Książnica Kopernikańska w Toruniu

ADM.3810.1.2023

PYTANIA I ODPOWIEDZI – ZESTAW NR 5

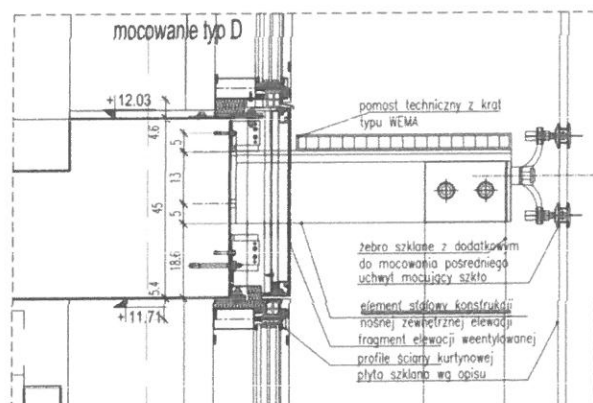
Czy w zakresie oferty jest system asekuracyjny dachu? Jaki?

Zamawiający informuje, że w ofercie należy ująć system asekuracyjny linowy do stosowania z dachami zielonymi bez przebijania izolacji.

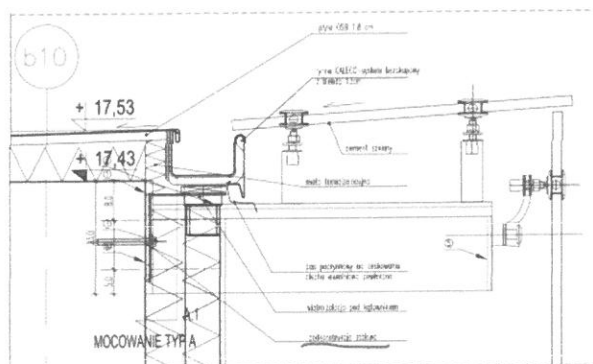
Prosimy o udostępnienie rysunków – zestawienia stali konstrukcyjnej „podkonstrukcji stalowej” widocznej na rysunku „AD-214-1 detale mocowania typ A”. Brak pozycji w przedmiarze.

Zamawiający informuje, że rysunki warsztatowe i zestawienia elementów są po stronie wykonawcy. Należy ująć w ofercie. Przypominając, że załączony przedmiar stanowi tylko materiał pomocniczy.

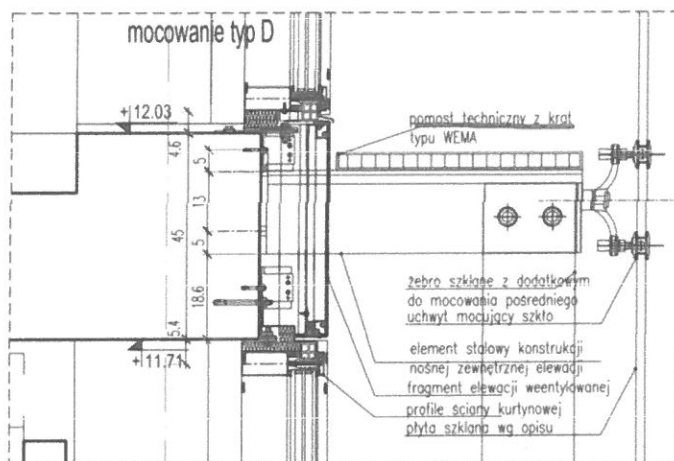
Prosimy o udostępnienie rysunków – zestawienia stali konstrukcyjnej „pomostów technicznych z krat typu WEMA” widoczne na rysunku „AD-211-3 detale ei typu mocowan”. Brak pozycji w przedmiarze. Prosimy o podanie wymiaru oczka krat oraz wymiary płaskownika.

Zamawiający informuje, że rysunki warsztatowe i zestawienia elementów są po stronie wykonawcy. Należy ująć w ofercie. Przypominając, że załączony przedmiar stanowi tylko materiał pomocniczy.

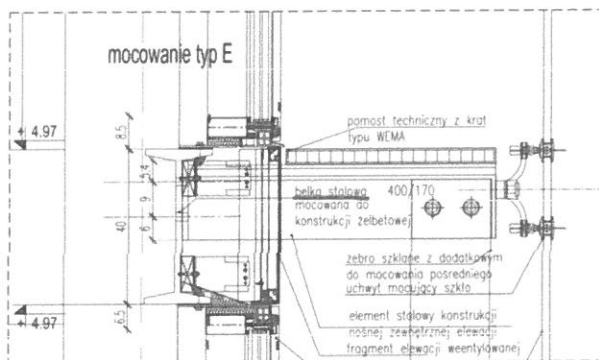
Prosimy o udostępnienie rysunków – zestawienia stali konstrukcyjnej „belek stalowych mocowanych do konstrukcji żelbetowej” widoczne na rysunku „AD-211-4 detale ei typu mocowan”. Brak pozycji w przedmiarze.

Zamawiający informuje, że rysunki warsztatowe i zestawienia elementów są po stronie wykonawcy. Należy ująć w ofercie. Przypominając, że załączony przedmiar stanowi tylko materiał pomocniczy. W uzupełnieniu zestawienie belek wsporczych w elewacji:

IPE 400 l=6150 mm szt.2; l=6800mm szt. 3; l=6500mm szt.2; i=5100mm szt.1; l=290mm szt.2

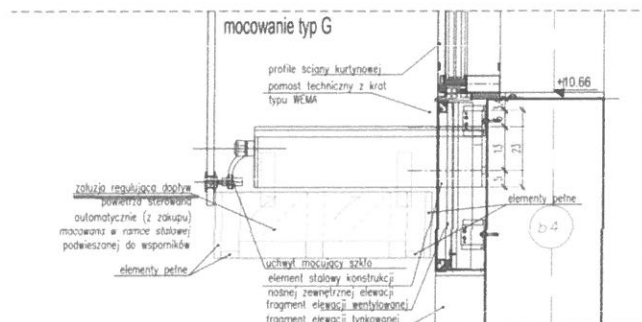
Prosimy o udostępnienie rysunków zestawień „żaluzja regulująca dopływ powietrza sterowana automatycznie (z zakupu) mocowana w ramce stalowej podwieszanej do wsporników” widoczne na rysunku „AD-211-4 detale el typu mocowan”. Brak pozycji w przedmiarze.

Zamawiający informuje, że należy ująć w ofercie ilość i rozmieszczenie żaluzji wg rzutów architektury. Przypominając, że załączony przedmiot stanowi tylko materiał pomocniczy.

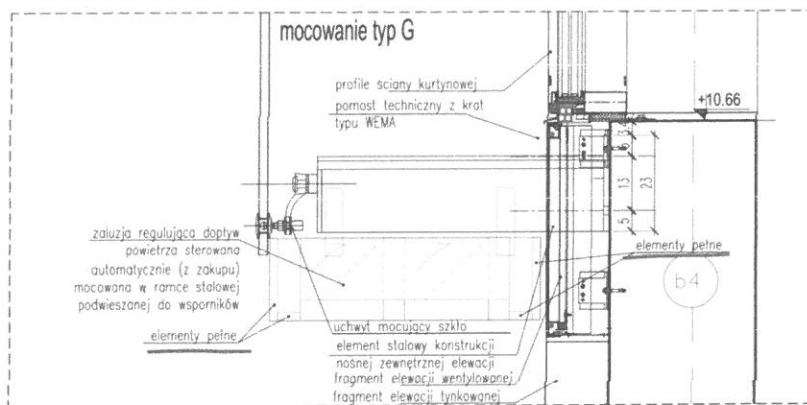
Z jakiego materiału wykonane są blendy „elementy pełne” do żaluzji regulująca dopływ powietrza sterowana automatycznie widoczne na rysunku „AD-211-4 detale el typu mocowan”. Brak pozycji w przedmiarze.

Zamawiający informuje, że należy ująć w ofercie elementy z blachy powlekanej (jako obróbki) mocowane do ramy żaluzji. Przypominając, że załączony przedmiot stanowi tylko materiał pomocniczy.

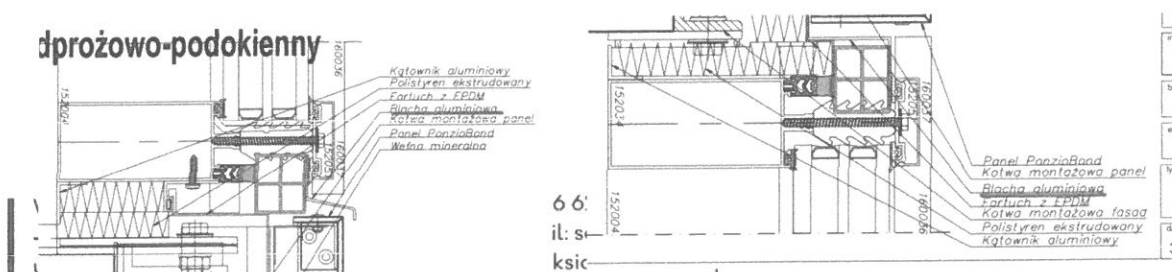
Czy w zakresie oferty jest „blacha aluminiowa” widoczna na rysunku „AD-214-4 detale eleacji przekroj przez pas nadprożowy”. Brak pozycji w przedmiarze.

Zamawiając informuje, że należy ująć w ofercie. Przejmując, że załączony przedmiar stanowi elementem pomocniczym.

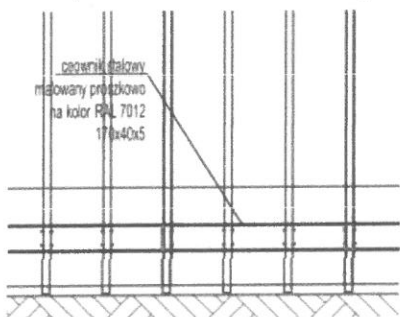
Prosimy o udostępnienie rysunków – zestawienia stali konstrukcyjnej „ceownik stalowy malowany proszkowo na kolor RAL 7012 170x40x5” dla elewacji kortenowej widoczne na rysunku „AD-224 panele korten pionowe el wsch”. Brak pozycji w przedmiarze.

Zamawiający informuje, że rysunki warsztatowe i zestawienia elementów są po stronie wykonawcy. Należy ująć w ofercie. Przypominając, że załączony przedmiot stanowi tylko materiał pomocniczy.

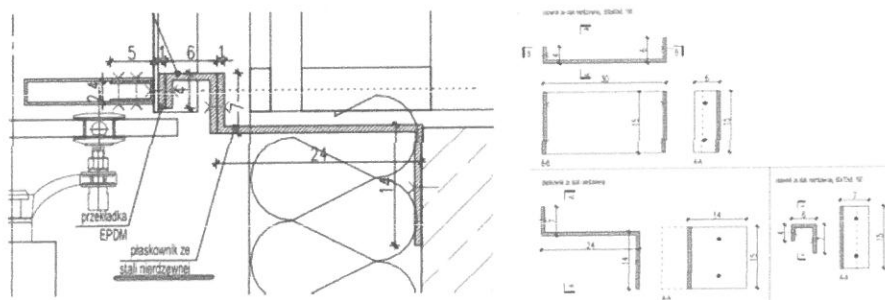
Prosimy o udostępnienie rysunków – zestawienia stali konstrukcyjnej „płaskowniki ze stali nierdzewnej” dla elewacji kortenowej widoczne na rysunku „AD-224 panele korten pionowe el wsch” i „AD-225 panele korten el wsch detale”. Brak pozycji w przedmiarze.

Zamawiający informuje, że rysunki warsztatowe i zestawienia elementów są po stronie wykonawcy. Należy

ująć w ofercie. Przypominając , że załączony przedmiot stanowi tylko materiał pomocniczy.

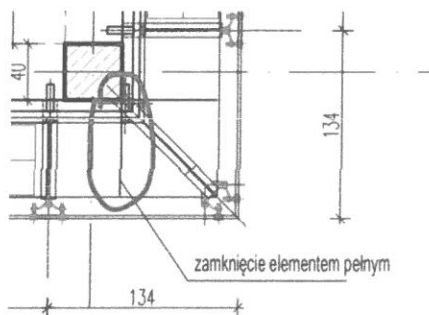
Prosimy o specyfikację do wyceny dla „Zamknięcie elementem pełnym” widocznych na rysunku „AR_10_1_rzut poziomu 1”. Brak pozycji w przedmiarze.

Zamawiający informuje, że opis dotyczy płaszczyzny poziomej (do wykonania z karty Wema) Należy ująć w ofercie . Przypominając, że załączony przedmiot stanowi tylko materiał pomocniczy.

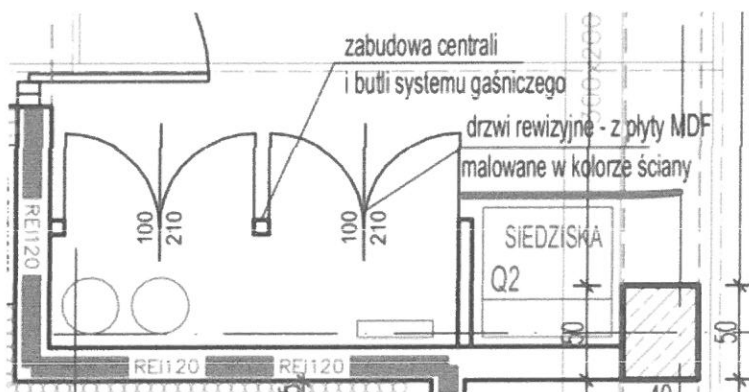
Czy w zakresie oferty są fartuchy przy umywalkach? Jak np. w pom.0.11 POM.GOSP. Na jaką wysokość?

Zamawiający potwierdza, że fartuchy przy umywalkach należy ująć w ofercie . Informuje, że fratury należy wykonać na szer. 1,6m i wysokości 2,1 m.

a) Poziom 0 rys. „AR_10_1_rzut poziomu 1”

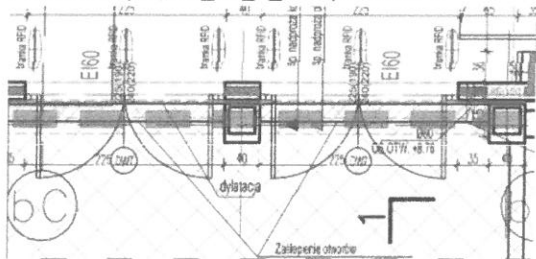
Czy w zakresie oferty jest dostosowanie wejść i zaślepienie otworów do istniejącego budynku?

Zamawiający potwierdza, że jest to w zakresie oferty.

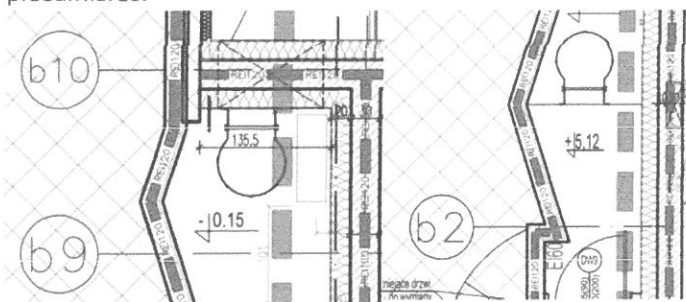
Czy w zakresie oferty są drabiny zewnętrzne szt.2 widoczne na rys. „AR_10_1_rzut poziomu 1”. Brak pozycji w przedmiarze.

Zamawiający potwierdza, że jest to w zakresie oferty.

2.2.5 Sufit powieszony napinany

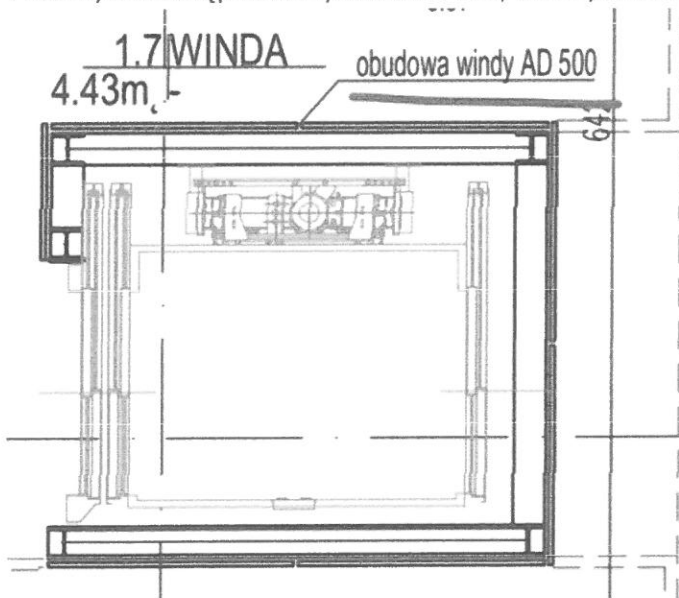
Czy w projekcie występuje sufit napinany opisany w specyfikacji „2022-Książnica-STWIOR-BUD”. Prosimy o wskazanie jego lokalizacji.

Zamawiający potwierdza i informuje, że są to elementy oświetlenia lamp.
